福島第一原子力発電所 特定原子力施設に係る実施計画変更比較表 (第II章 2.4.3 油処理装置)

福島第一原子力発電所 特定原子力施設に係る実施計画変更比較表（第Ⅲ章 第1編）

福島第一原子力発電所 特定原子力施設に係る実施計画変更比較表（Ⅲ第3編 2.1 放射性廃棄物等の管理）

図 2.1.1-1 一時保管エリア配置図

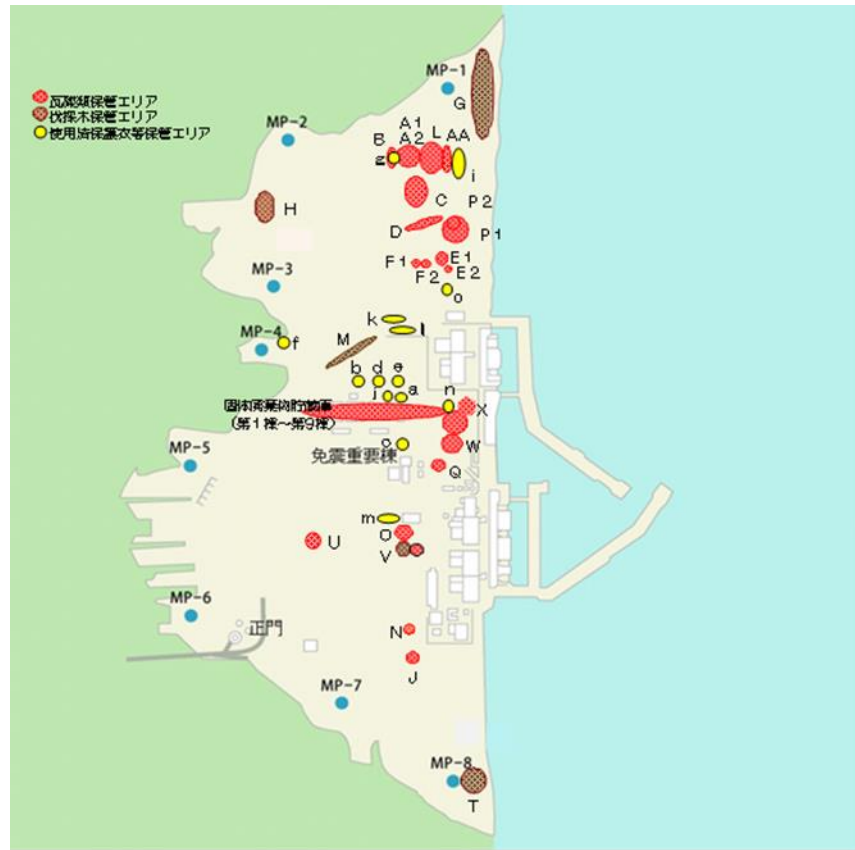
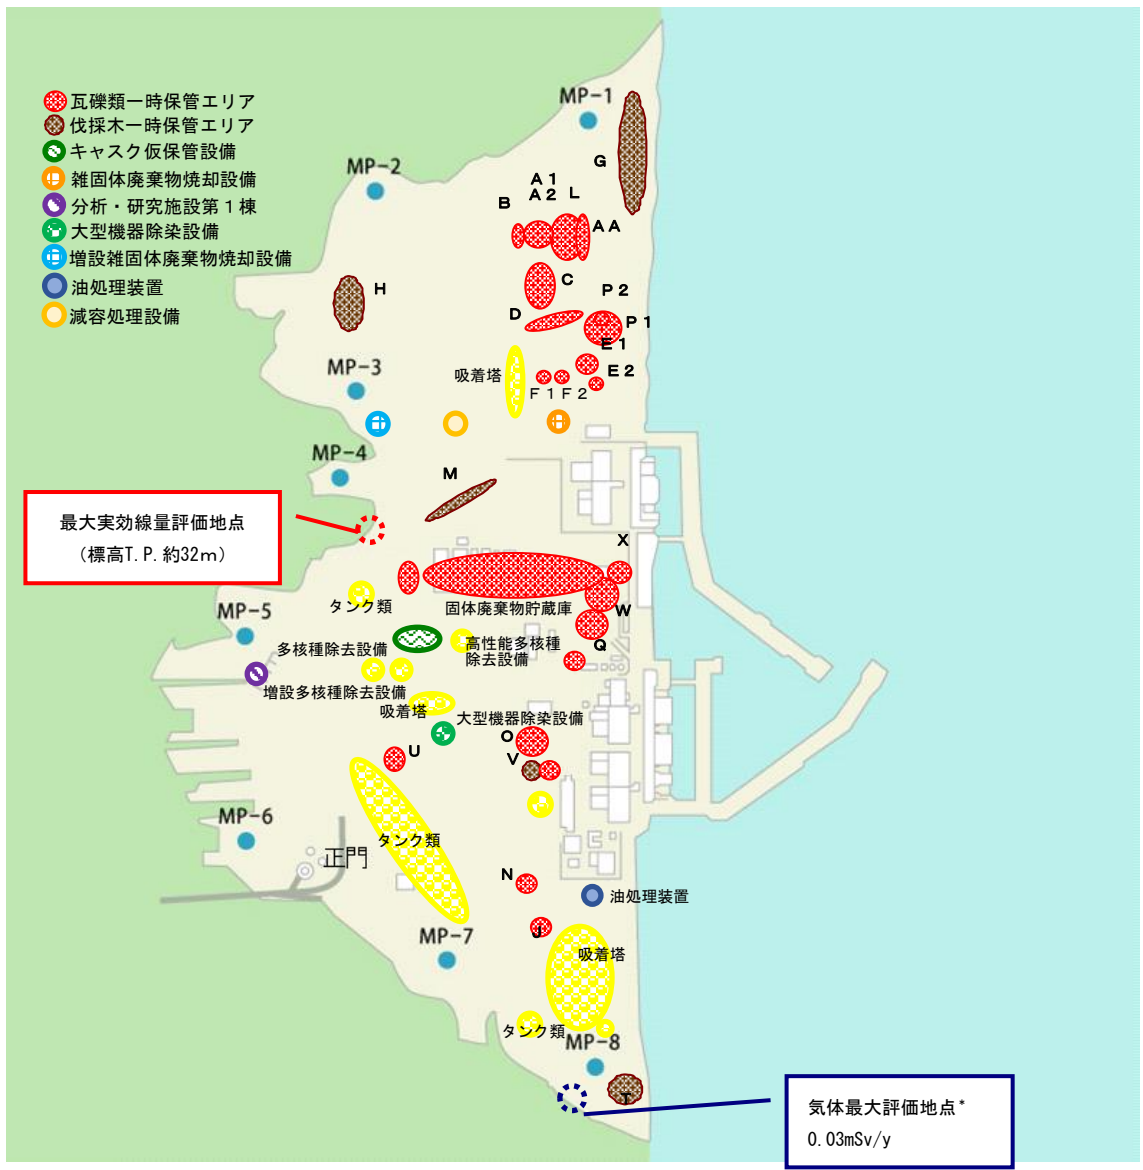
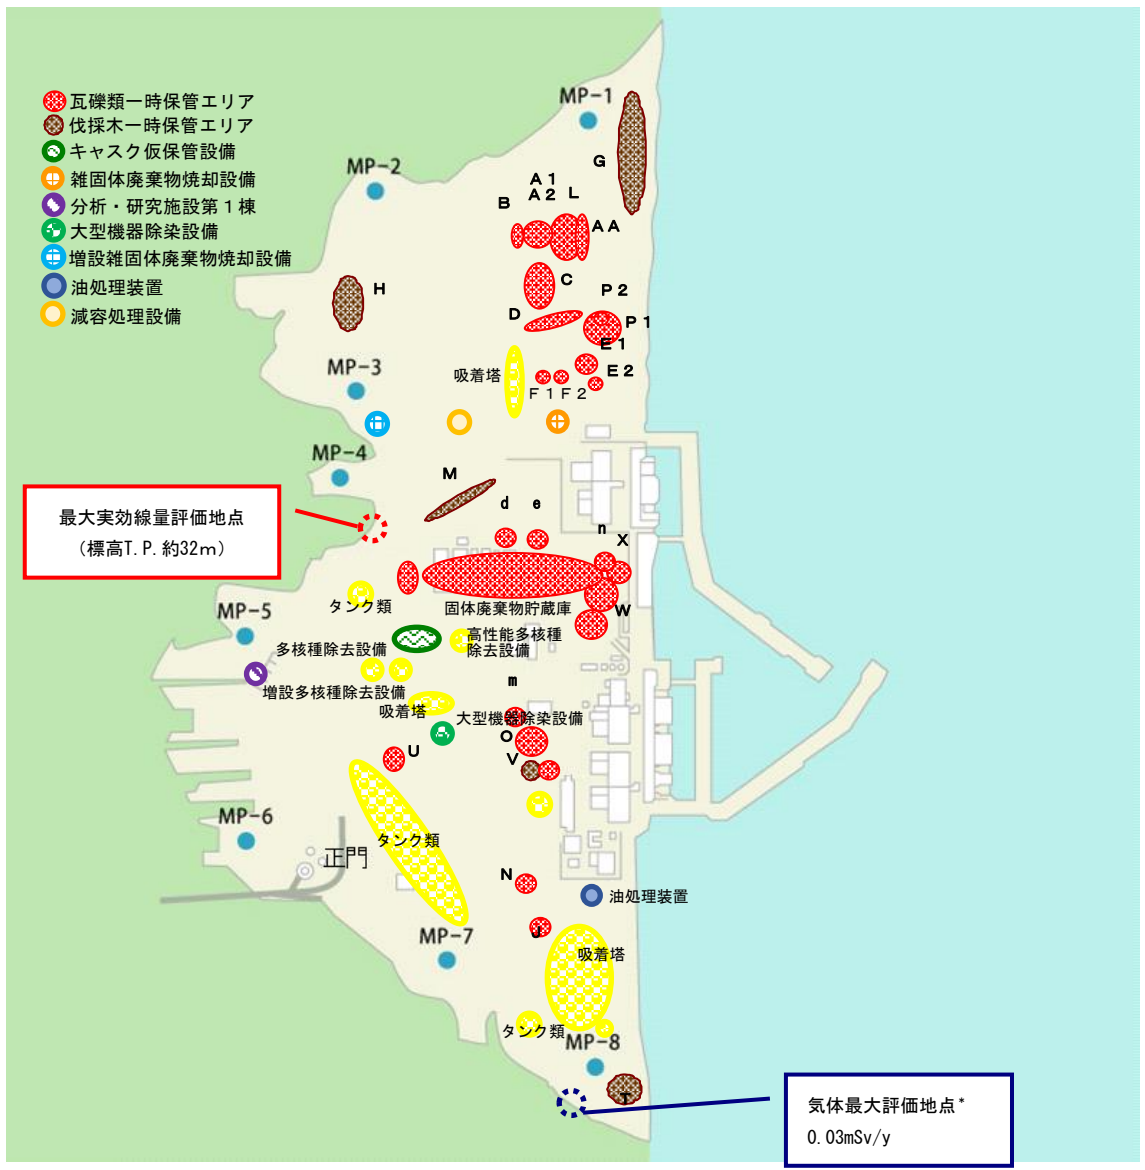
瓦礫等一時保管エリアの解除
及び変更に伴い変更

図1 港湾内の海水、海底土及び地下水の放射性物質の低減対策

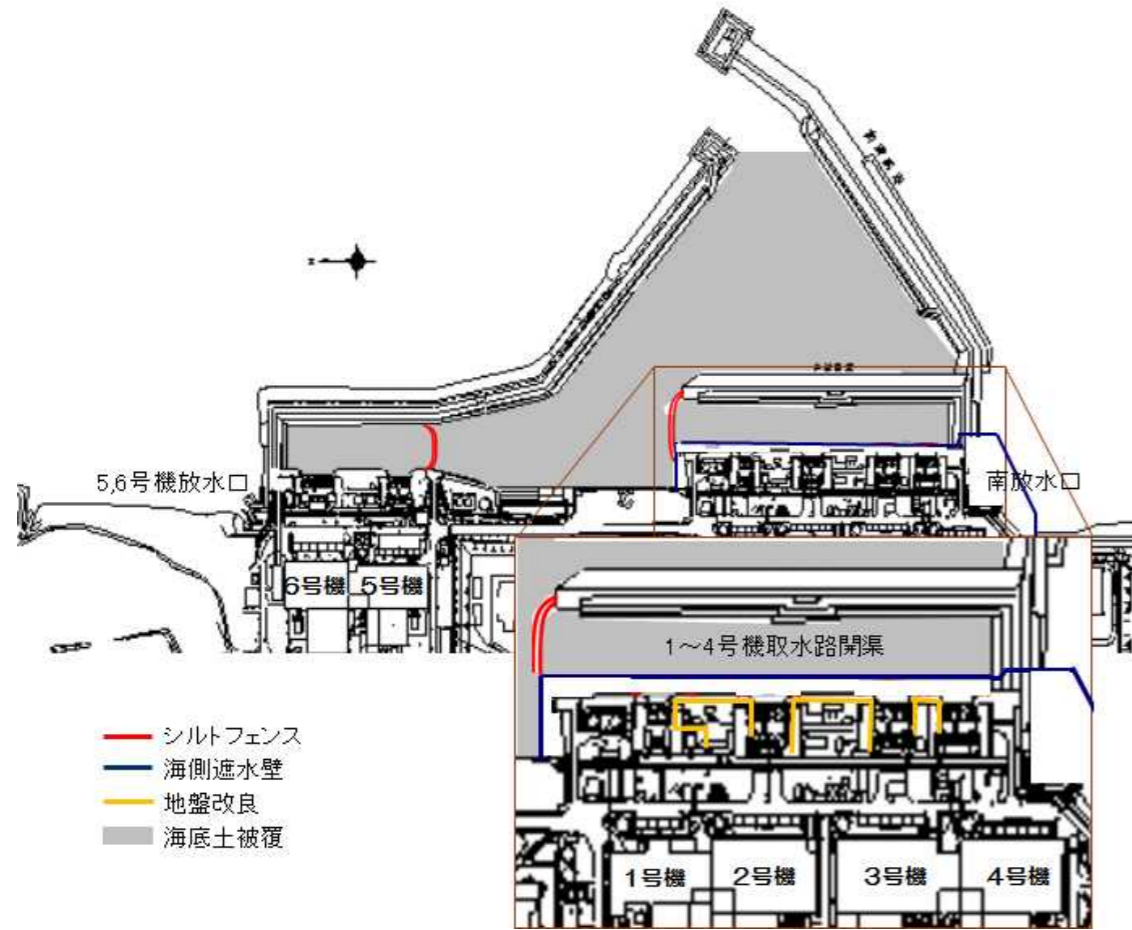
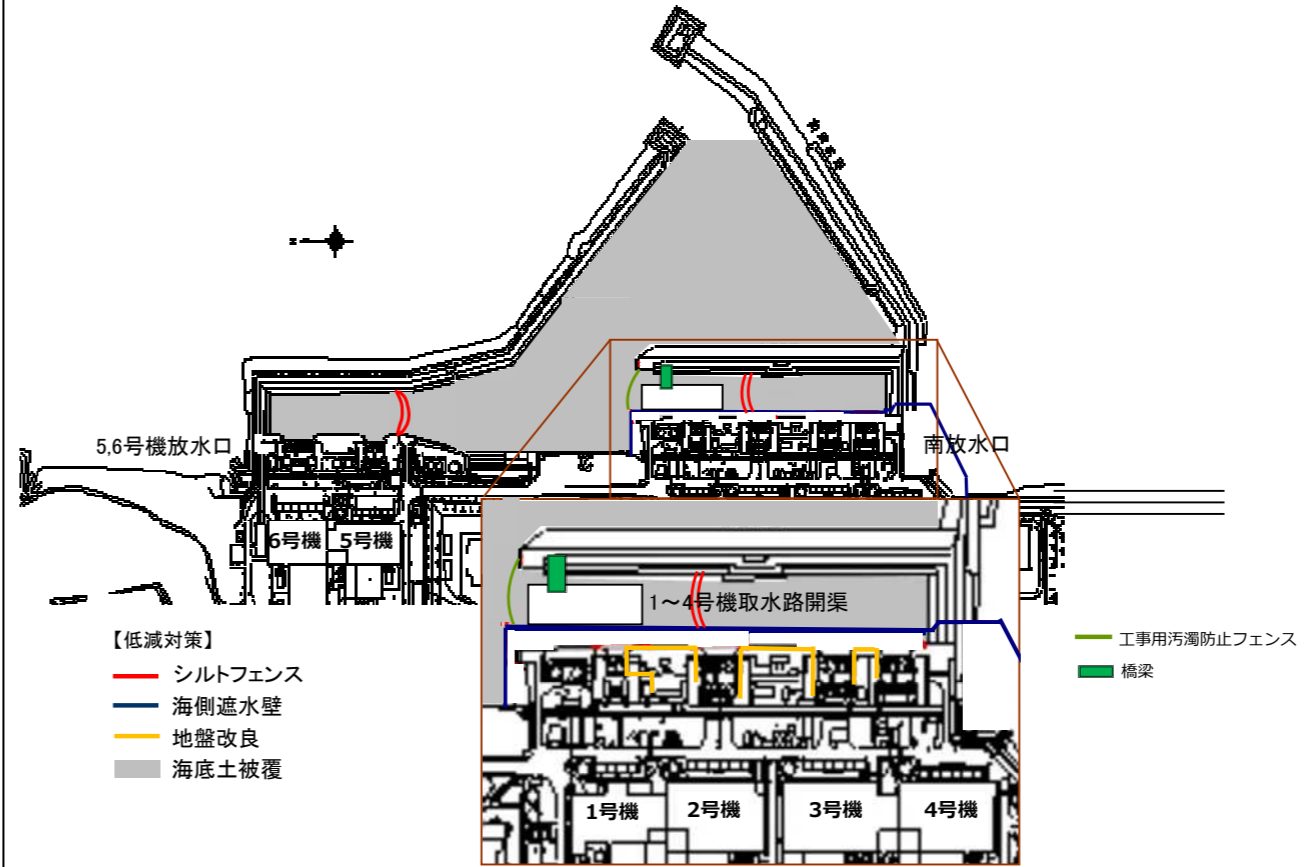
記載の適正化
(メガフロート津波等リスク
低減工事の進捗に伴う港湾配
置図の更新)
